Verslag huishoudelijke elektrische installatie op laagspanning en zeer lage spanning

Referentie: **012-20261123-02**	Datum controle: **23/11/2026**
Keurder: **012**

Eigenaar:	[redacted]	EAN-code:	**541449500000680170**
Adres installatie:	**J de Grooflaan 2, 2620 - Hemiksem**	Nummer teller(s):	**1SAG1205049901**
		Distributienetbeheerder installatie:	**Fluvius**
Datum uitvoering installatie:	☑ Vóór 01/10/1981 ☐ Tussen 01/10/1981 en 01/06/2020 ☐ Vanaf 01/06/2020		
Type:	☑ Wooneenheid ☐ Niet-huishoudelijk ☐ PV ☐ Batterij ☐ Laadpaal

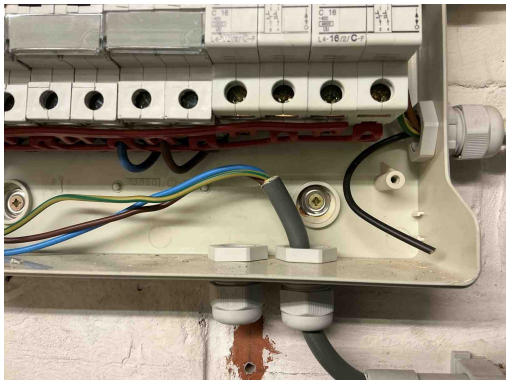
B17 - De voedingsspanning is niet op elk bord vermeld (Boek 1: 3.1.3.3).
Opmerking: Oa bord 1,2,3,4,5

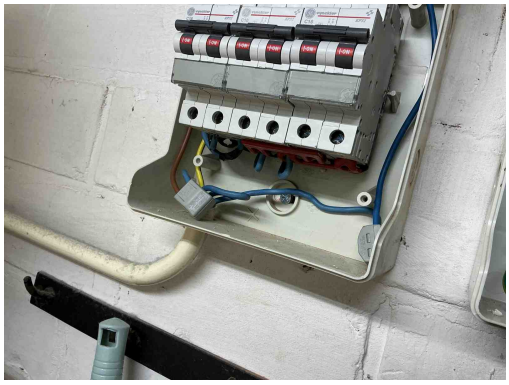
T21a - Het elektrisch materieel is niet geplaatst volgens de voorschriften van de fabrikant/ regels van goed vakmanschap. (Boek 1: 1.4.1.3) Oa ophangvijzen elektrisch verdeelbord niet afgedekt. Zie klasse II toestel.
Opmerking: Oa bord 1,24,5

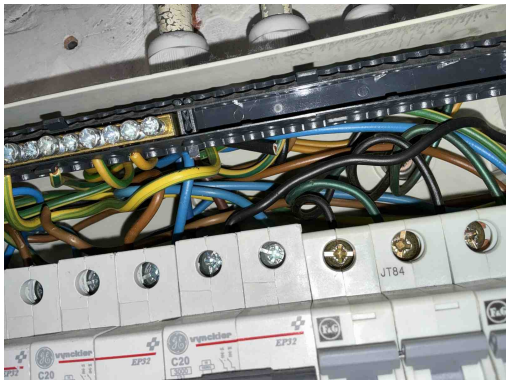
T21a - Het elektrisch materieel is niet geplaatst volgens de voorschriften van de fabrikant/ regels van goed vakmanschap. (Boek 1: 1.4.1.3) Oa ophangvijzen elektrisch verdeelbord niet afgedekt. Zie klasse II toestel.
Opmerking: Oa bord 1,24,5

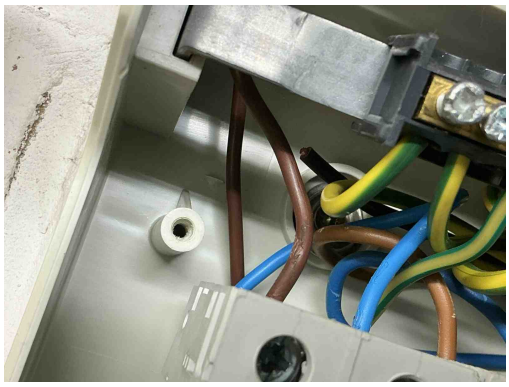
T21 - Het elektrisch materieel is niet geplaatst volgens de voorschriften van de fabrikant/ regels van goed vakmanschap. (Boek 1: 1.4.1.3)
Opmerking: Oa geleiders niet afgedekt bord 2,5

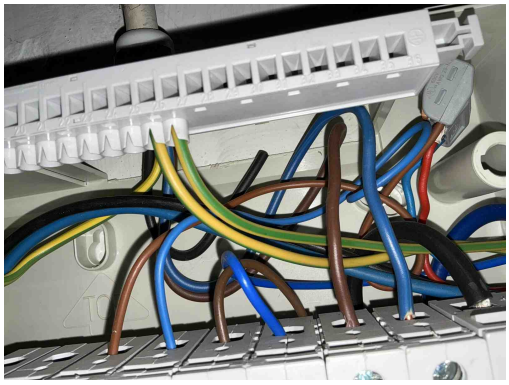
T21 - Het elektrisch materieel is niet geplaatst volgens de voorschriften van de fabrikant/ regels van goed vakmanschap. (Boek 1: 1.4.1.3)
Opmerking: Oa geleiders niet afgedekt bord 2,5

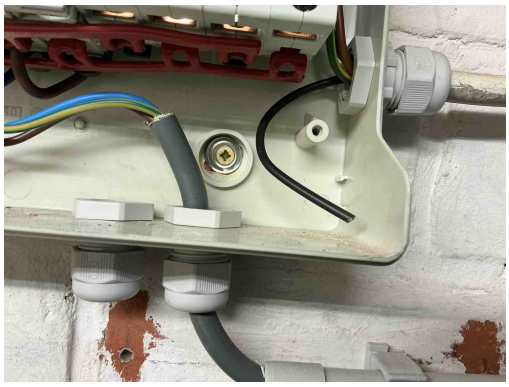
T21 - Het elektrisch materieel is niet geplaatst volgens de voorschriften van de fabrikant/ regels van goed vakmanschap. (Boek 1: 1.4.1.3)
Opmerking: Oa geleiders niet afgedekt bord 2,5

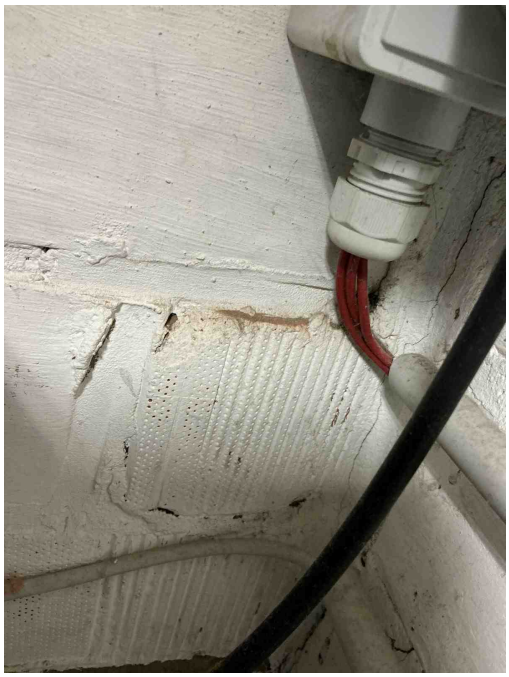
T11 - De contactdozen waarvan de toegekende stroomsterkte maximaal 16A en de toegekende spanning maximaal 250V bedraagt en niet bedoeld zijn voor de voeding van een of meerdere verbruikstoestellen voor een specifiek doel en niet geplaatst zijn in of op schakel- en verdeelborden, beschikken niet of IPXX-D (incl. gemeenschappelijke delen residentieel geheel) (Boek 1: 4.2.2.3/5.3.5.2).
Opmerking: Oa kinderbeveiliging algemeen

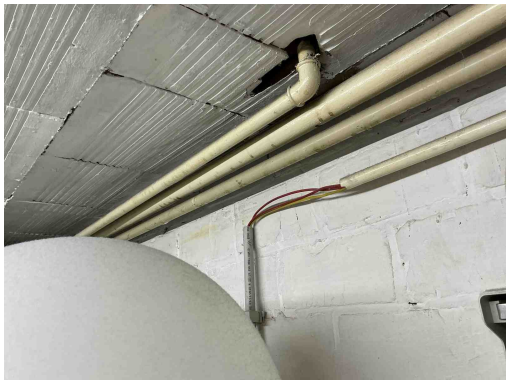
C21 - Het gebruik van geleiders van het type VOB, zonder bijkomende afscherming is niet toegestaan (Boek 1: 5.2.9.6).
Opmerking: Oa berging ,bord 3

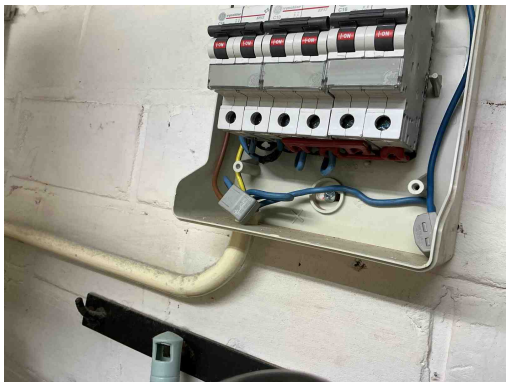
C21 - Het gebruik van geleiders van het type VOB, zonder bijkomende afscherming is niet toegestaan (Boek 1: 5.2.9.6).
Opmerking: Oa berging ,bord 3

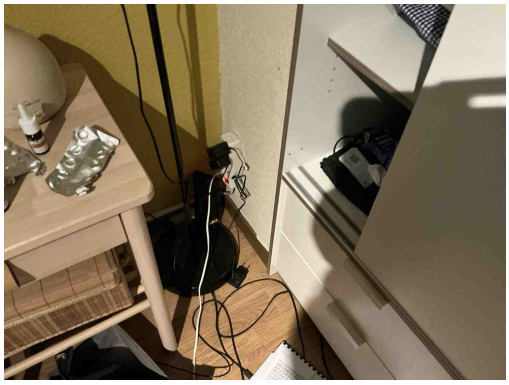
C19 - In de desbetreffende kring wordt de nulgeleider verdeeld en een geleider is met de blauwe kleur gekenmerkt maar deze laatste is niet als nulgeleider gebruikt (Boek 1: 5.1.6.2).
Opmerking: Oa bord3

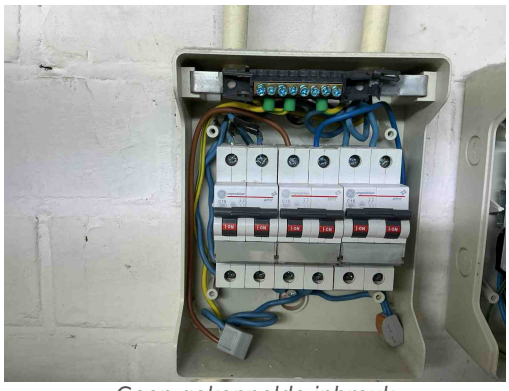
T21d - Het elektrisch materieel is niet geplaatst volgens de voorschriften van de fabrikant/ regels van goed vakmanschap. (Boek 1: 1.4.1.3) Oa materiaal niet geschikt voor de toepassing. Zie plaatsingsfiche fabrikant.
Opmerking: Oa slaapkamer
